回路図
Circuit Diagram

IMAI ELECTRIC CO., LTD. JAPAN	設計 Designed Date 14.02.26	品名 Description 単相乾式複巻変圧器 Dry-type Insulation Transformer	材料 Material	表面処理 Finish	摘要 Remarks
	作図 Designed M.Fujitaka	承認 Approved N.Marukai	単位 Unit mm	尺度 Scale	
	今井電機株式会社		型名 Model	TBL-4000-72	
			図番 Dwg.No.	STBL4000Q72-V2

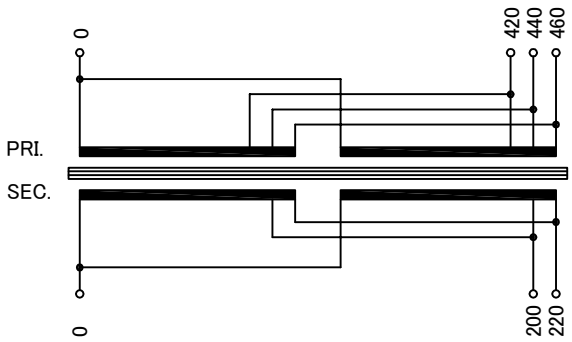
訂正記号 Rev. No.	訂正日 Date	訂正事項 Content	変番 Ver.	訂正者 Designed
1	17.04.06	規格JEM 1333廃止に伴い規格変更	V2	N.Marukai
2	17.04.06	規格変更に伴い耐熱クラス変更(B→F)	V2	N.Marukai
3	17.04.06	規格変更に伴い耐圧試験値変更(2.5kV→4kV)	V2	N.Marukai
4	17.04.06	定格電圧、全容量タップ電圧記号追加(R、F)	V2	N.Marukai
5	17.04.06	2次電流表記変更(18.2→20)	V2	N.Marukai

仕様 Specification			
定格 Rating	Cont.		
容量 Capacity	4kVA		
相数 Phase	1φ	周波数 Frequency	50/60Hz
一次電圧 Primary Volt.	F420/R440/F460V		
二次電圧 Secondary Volt.	R200/F220V		4
二次電流 Secondary Curr.	20A		5
耐熱クラス Class	F 2	質量 Mass	33kg
絶縁抵抗 Insulation Resistance			
P-E P-S S-E	100MΩ Min. at DC1000V		
絶縁耐圧 Dielectric Withstand Volt.			
P-E P-S	AC 60Hz 4.0kV / 1min.		3
S-E	AC 60Hz 2.0kV / 1min.		
準拠規格 Standard	JEC-2200-2014		1
